BULLETIN: 29001

Défaillance précoce d'extrémité de barre d'accouplement

1995-2003
Ford Windstar

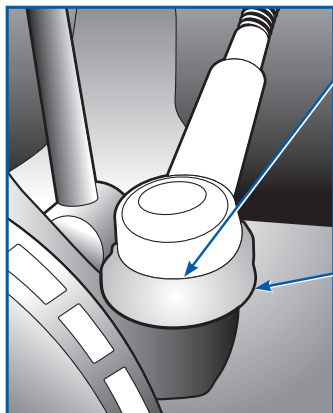
L'eau et les contaminants pénètrent derrière l'anneau de retenue de capuchon, causant de la corrosion et accélérant l'usure. La conception d'origine ne permettant pas d'intervention n'est pas à même de chasser les contaminants.

L'eau reste prisonnière dans la lèvre de capuchon anti-poussière, puis s'écoule en passant l'anneau de retenue.

MOOG® ES3181RL

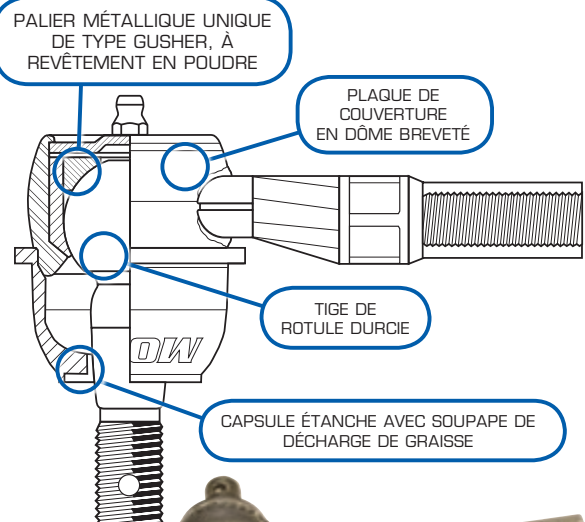
- La conception permettant le graissage fait que la graisse fraîche déloge tous les débris accumulés de l'ensemble de rotule et roulements.
- La soupape de décharge de graisse dans le capuchon étanche rejette humidité et débris, tout en assurant des niveaux de remplissage adéquats et en chassant l'excès de graisse qui est dirigé loin des composants importants de freinage.
- La technologie de roulements en métal fritté procure une sensation plus souple à la direction, et permet à la Lubrification d'atteindre les roulements pour une plus longue durée de service.
